Oggetto: Stabilimento di Rosignano - Riesame AIA n. 177 del 7 agosto 2015 -
Osservazioni al PIC impianto Solvay-Inovyn - procedimento
ID127/10032

Osservazioni al PIC ID127/10032

Unità Produttiva Sodiera e
Cloruro di Calcio

Relazione tecnica

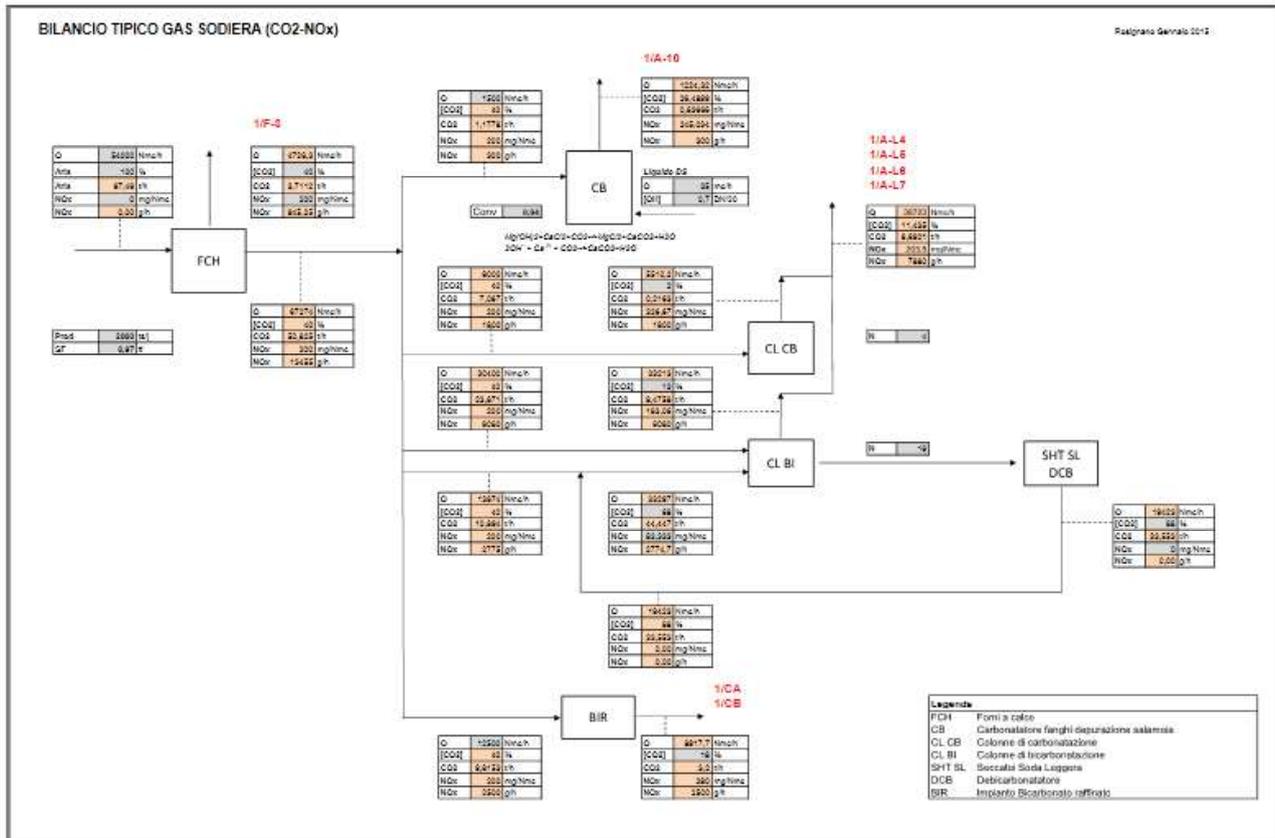
La Scrivente, con la presente richiesta di modifica non sostanziale, intende proporre il riallineamento dei limiti emissivi di concentrazione di NO_x ai camini dei “lavatori colonne” dell’unità produttiva *Sodiera e Cloruro di Calcio*, identificati con le sigle 1/A-L4, 1/A-L5, 1/A-L6 e 1/A-L7.

Attualmente l’AIA pone ai suddetti camini dei lavatori colonne, un limite alle emissioni di NO_x pari a 350 mg/Nm³ (dato derivante dalla valutazione dei dati emissivi riferiti al 2011, erroneamente riportati nella parte prescrittiva dell’AIA come già evidenziato nel precedente paragrafo).

Dall’analisi dei dati di esercizio attuali è emerso che i valori di concentrazione di NO_x misurati ai camini 1/A-L4, 1/A-L5, 1/A-L6 e 1/A-L7 sono molto prossimi al limite AIA e valutando l’assetto impiantistico e l’origine dei gas di tali emissioni, si ritiene che tale limite sia irragionevolmente restrittivo, in quanto non coerente con i limiti applicati alle emissioni 1/F-3 e 1/A-10 (400 mg/Nm³) e alle emissioni 1/CA e 1/CB (500 mg/Nm³) di qualità analoga.

Infatti, dalla cottura del calcare nei forni a calce, si libera un gas ricco in anidride carbonica (CO₂), nel quale, oltre ovviamente all’ossigeno residuo e all’azoto, vi è presenza di ossido di carbonio (CO), ossidi di azoto (NO_x) e ossidi di zolfo (SO_x); l’eccedenza del gas convoglia nell’emissione 1/F-3, mentre la quasi totalità, che a tutti gli effetti è da considerarsi un intermedio di processo, esplica la sua azione fornendo al processo la CO₂ necessaria e fuoriesce, a fine vita, dai camini terminali del processo, con una concentrazione in NO_x confrontabile - e comunque maggiore - rispetto a quella fuoriuscente dai camini 1/F-3, 1/A-10, 1/CA e 1/CB.

Nello schema di seguito riportato si illustra come il flusso dei gas prodotti nei forni a calce attraversi l’impianto per l’alimentare l’anidride carbonica al processo e fuoriesca poi dalle emissioni indicate in rosso nello schema stesso, evidenziando il legame di similarità che c’è tra tutte queste emissioni.

Per tutte le motivazioni sopra esposte, la Scrivente intende presentare una richiesta di modifica non sostanziale al fine di rimodulare tale limite e di allinearlo, perlomeno, agli altri camini dell'unità produttiva *Sodiera e Cloruro di Calcio* coinvolti nel “bilancio gas”.

Diminuzione di CO

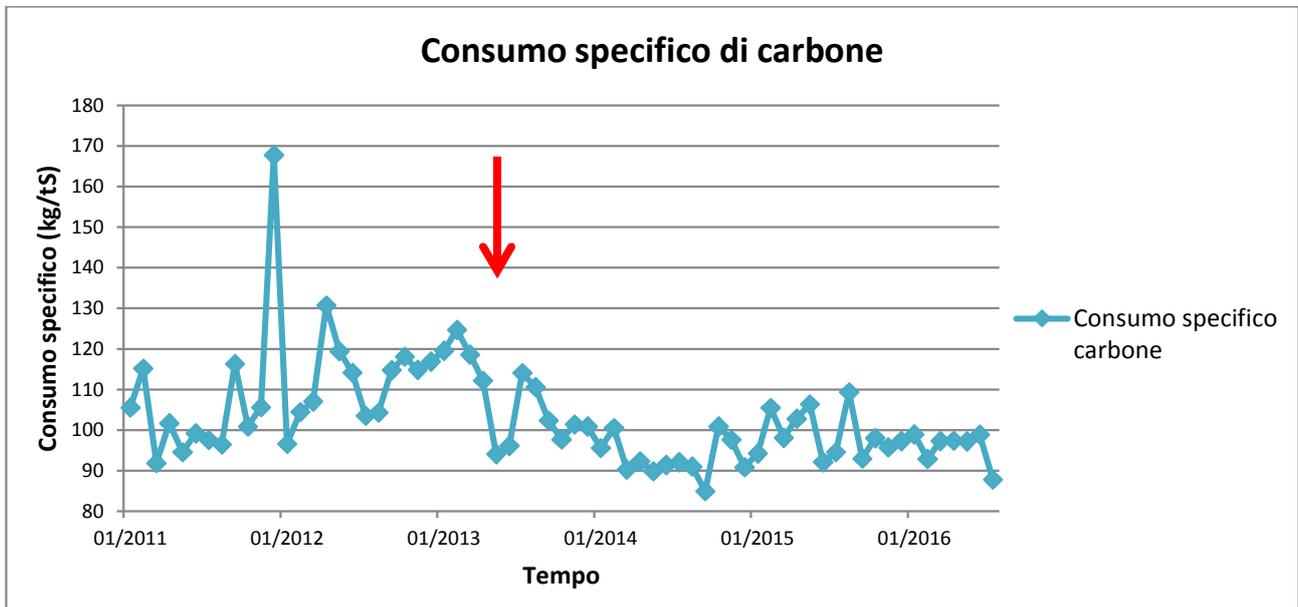
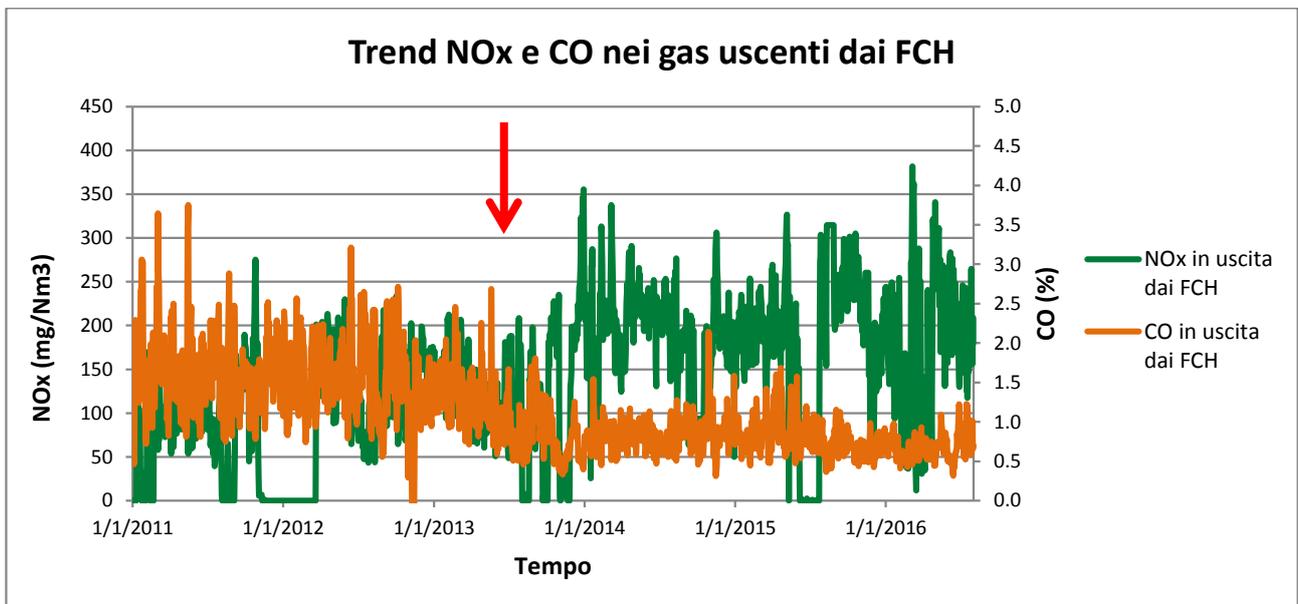
In seguito a studi effettuati sui bilanci di materia ed energia, volti ad ottimizzare il processo al fine di ridurre la quantità di materia prima utilizzata ed evitare consumi energetici eccessivamente elevati, a partire dal mese di Maggio 2013, l'Unità Produttiva Sodiera ha attuato un programma di gestione dei forni a calce finalizzato alla diminuzione della quantità di monossido di carbonio (CO) presente all'interno dei gas uscenti dai forni stessi. Tale decisione ha consentito di ridurre la percentuale di CO da 1,2-1,5% a 0,5-0,8%. La riduzione di monossido di carbonio è stata attuata apportando una quantità minore di carbone in alimentazione ai forni, rispetto ai mesi precedenti,

come si nota dalla riduzione del consumo specifico dello stesso carbone (coke e antracite) per tonnellata di soda prodotta; tale consumo è riportato nel grafico sottostante.

Come conseguenza della diminuzione di carbone, si è probabilmente verificato all'interno dei forni un aumento della quantità di ossigeno libero presente nella fiamma; si suppone che la presenza di tale eccesso di aria possa quindi aver contribuito a causare un aumento della concentrazione di NOx (ed un lieve aumento di CO₂), come mostrato nel grafico sottostante.

Tipologia di carbone

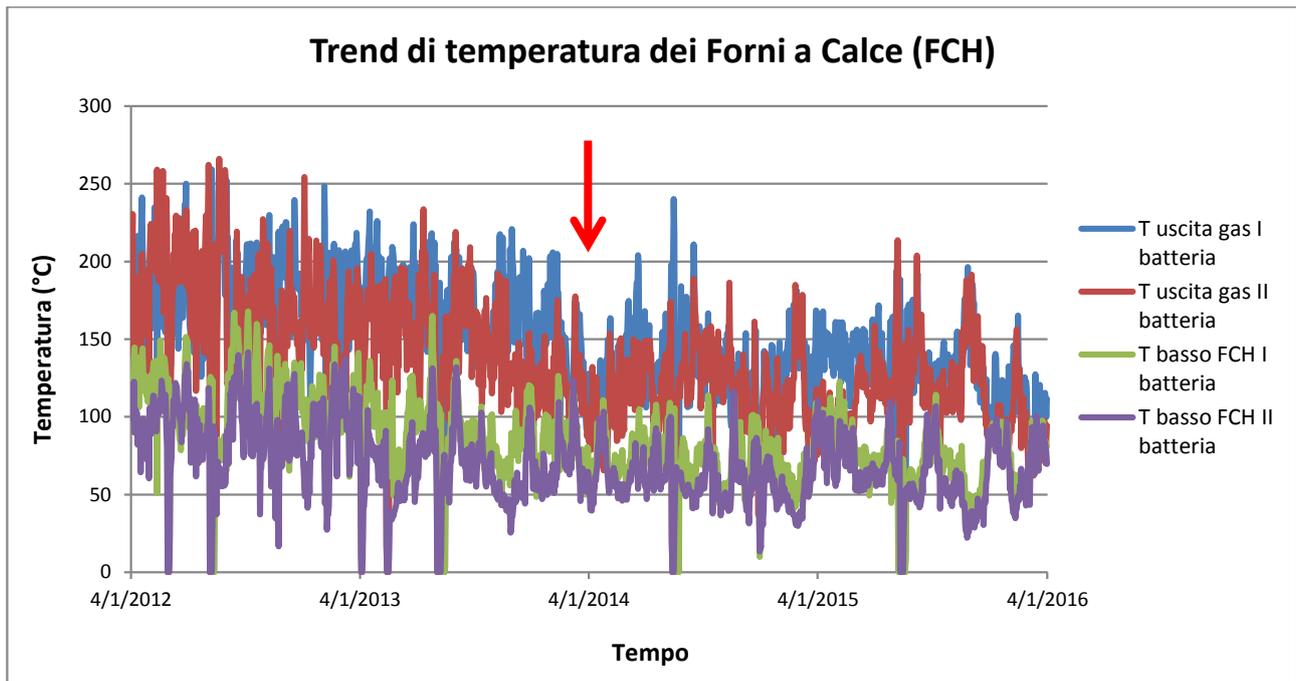
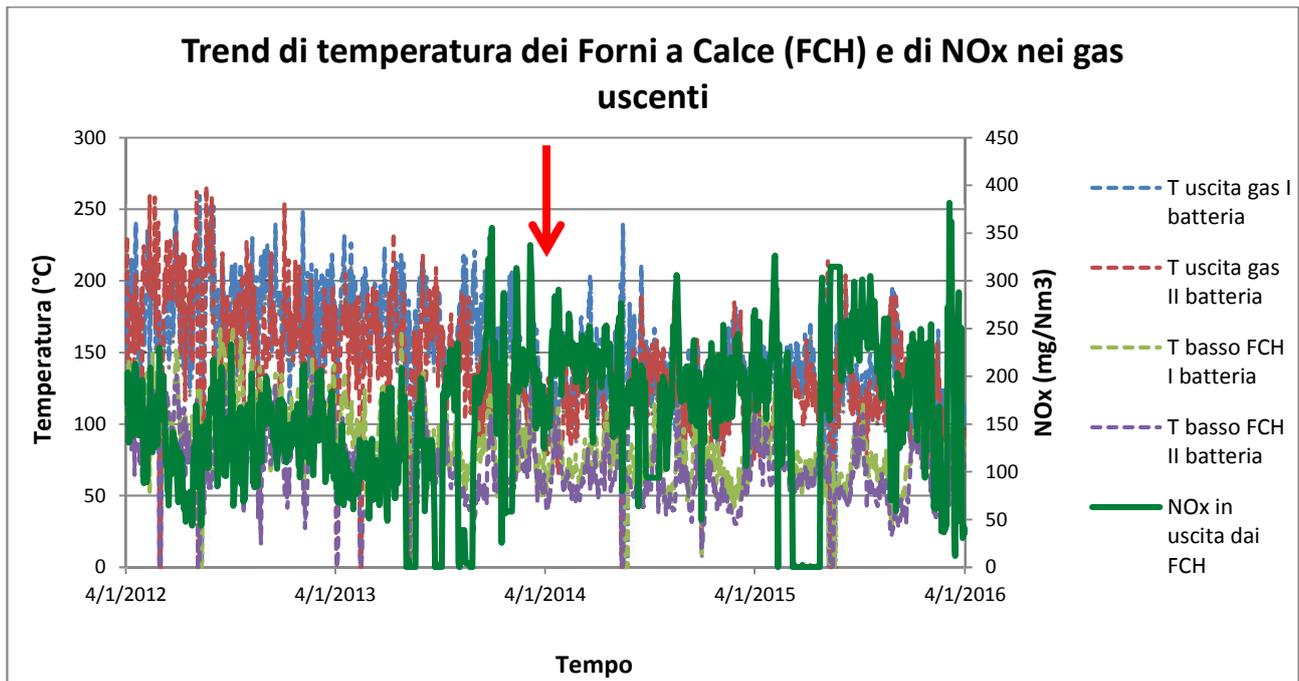
In seguito al cambiamento di carbone, si è riscontrato che il carbon coke, essendo per sua natura meno ricco di composti volatili rispetto all'antracite, consente effettivamente di mantenere la zona di combustione notevolmente più circoscritta rispetto a quanto si verifici con l'antracite; la scelta di utilizzare il carbon coke ha dunque permesso di ottenere un miglioramento nella conduzione dei forni, limitando le oscillazioni delle temperature e rendendo più stabile la gestione degli stessi forni. Il grafico sottostante mostra il trend delle temperature di uscita dei gas e della calce, per entrambe le batterie dei forni utilizzate nel settore Sodiera dello stabilimento di Rosignano. L'analisi considera i due anni precedenti (Aprile 2012 – Aprile 2014) e successivi (Aprile 2014 – Aprile 2016) al cambiamento apportato, ovvero rispettivamente il periodo in cui era utilizzata una miscela di coke ed antracite e quello in cui è stato utilizzato unicamente coke.

Dal grafico è possibile notare che, a partire da Aprile 2014, la temperatura di uscita dei gas è risultata mediamente $\leq 150^{\circ}\text{C}$ mentre la temperatura del materiale calcareo in uscita dai forni è risultata mediamente $\leq 70^{\circ}\text{C}$; questi valori sono quindi ottimali per la corretta conduzione dei forni. Al contrario, i valori di temperatura più elevati che si registravano nel periodo precedente indicano un'espansione della zona di combustione sia verso il basso che verso l'alto, ovvero una gestione peggiore dei forni. Come spiegato, questo fenomeno di espansione della zona di combustione è attribuibile all'elevata quantità di componenti volatili presenti nell'antracite.

La possibilità di mantenere la zona di combustione più ristretta, può tuttavia comportare un aumento della concentrazione degli NO_x all'interno del gas. Infatti, localizzando il processo di combustione in una limitata area del forno, si possono presentare picchi di temperatura più elevati rispetto alla temperatura di combustione prevista ($850\text{-}900^{\circ}\text{C}$), con conseguente formazione di monossido di azoto (NO) che si trasforma parzialmente in biossido di azoto (NO_2) durante il rapido raffreddamento del gas, dalla temperatura di combustione a $\leq 150^{\circ}\text{C}$. Risulta dunque possibile che tale miglioramento impiantistico abbia influito negativamente sulla concentrazione di NO_x , contribuendo al suo aumento, insieme agli altri fattori illustrati. Il trend della concentrazione di NO_x è mostrato nel grafico sottostante.
